ENQUETE PUBLIQUE CONCERNANT LE RENOUVELLEMENT ET  
L'EXTENSION DE L'AUTORISATION D'EXPLOITER DES CARRIERES DE  
CALCAIRE SUR LES COMMUNES DE MALLEFOUGASSE-AUGES ET  
MONTFORT

**RAPPORT DU COMMISSAIRE ENQUETEUR**

## MEMOIRE EN REPONSE AU PV DE SYNTHESE DU COMMISSAIRE ENQUETEUR

## Mémoire en réponse au PV de synthèse du Commissaire Enquêteur du 25 novembre 2022

Fig. 26 — Schéma type pour les îlots à caractéristiques réduites sur les voies très secondaires.

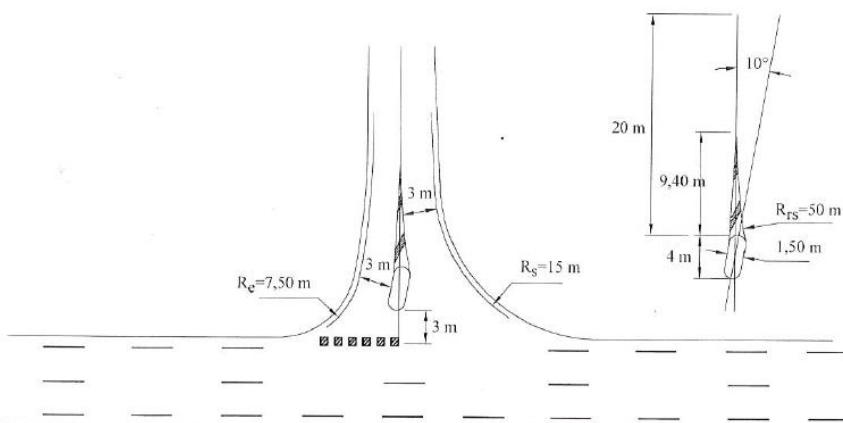
- Les caractéristiques techniques de l'accès sont à définir suivant le schéma (extrait du guide technique carrefours plans du SETRA de décembre 1998) ci-dessous : ces caractéristiques sont des éléments à minima à adapter en fonction notamment des girations des camions.

- o NB : l'îlot doit être implanté suffisamment en retrait et avoir une géométrie adaptée afin de:
    - interdire aux PL sortant et/ou rentrant d'emprunter les voies à contresens

- permettre aux PL sortant de tourner à gauche après s'être arrêtés au Stop
